DIRECTION DES ÉVALUATIONS ENVIRONNEMENTALES

**Rapport d'analyse environnementale
pour le projet de reconstruction du complexe Turcot
sur le territoire des villes de Montréal,
de Montréal-Ouest et de Westmount
par le ministère des Transports**

Dossier 3211-05-435

Le 5 octobre 2010

FIGURE 12 - LE 780, RUE SAINT-RÉMI

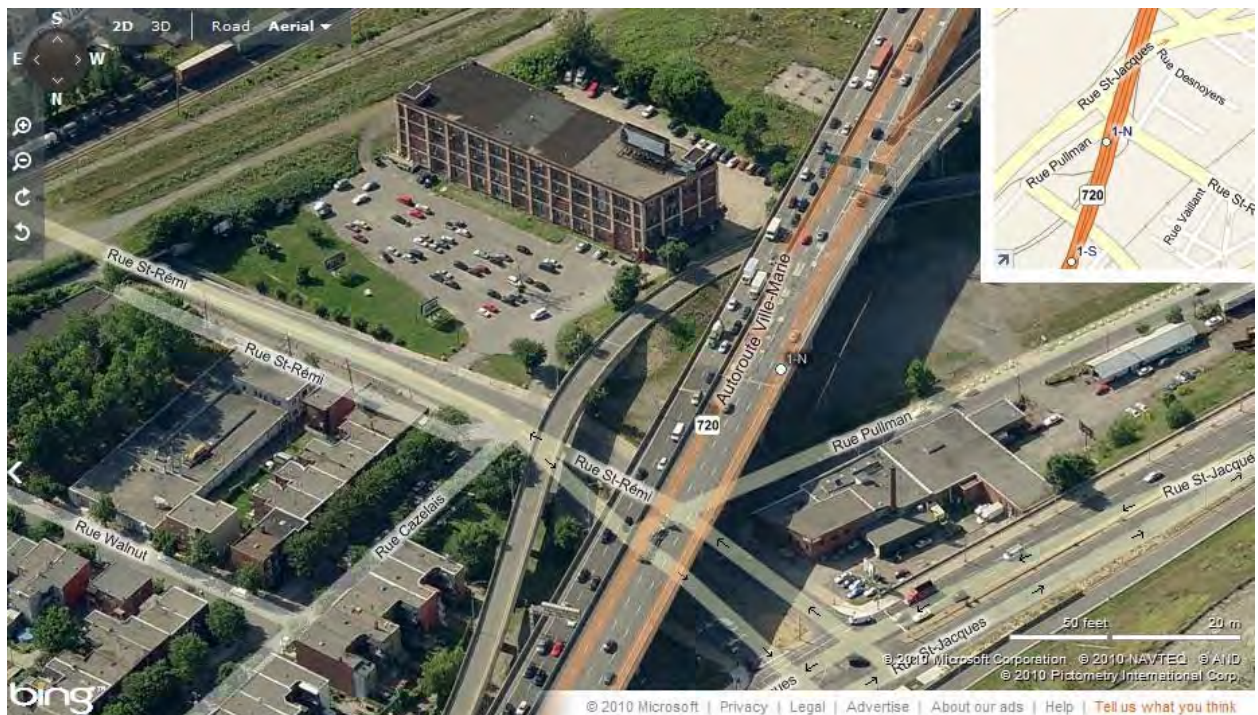
Ces analyses ont été réalisées de façon distincte pour le secteur nord de la rue Cazalais (figure 11) et pour le bâtiment sis au 780, rue Saint-Rémi (figure 12). Ainsi, le MTQ propose, d'une part, de « retrancher une voie de circulation en direction ouest sur l'autoroute 720 ainsi qu'une voie en direction est durant la phase de construction, et à modifier le statut autoroutier de l'autoroute 720 en route nationale de manière à permettre la réduction de la largeur des voies et des accotements. Ce scénario permettrait de réduire les impacts sur les acquisitions résidentielles sur la rue Cazalais par rapport à ce qui était proposé dans l'étude d'impact » (MTQ, mars 2010, p. 7). De fait, un seul bâtiment comprenant trois logements occupés par des locataires devrait être acquis en totalité au lieu de dix-sept bâtiments comprenant 60 logements. L'équipe d'analyse considère pertinents les efforts qui ont été faits par l'initiateur pour réduire de 60 à 3 le nombre de logements à acquérir au nord de la rue Cazalais.
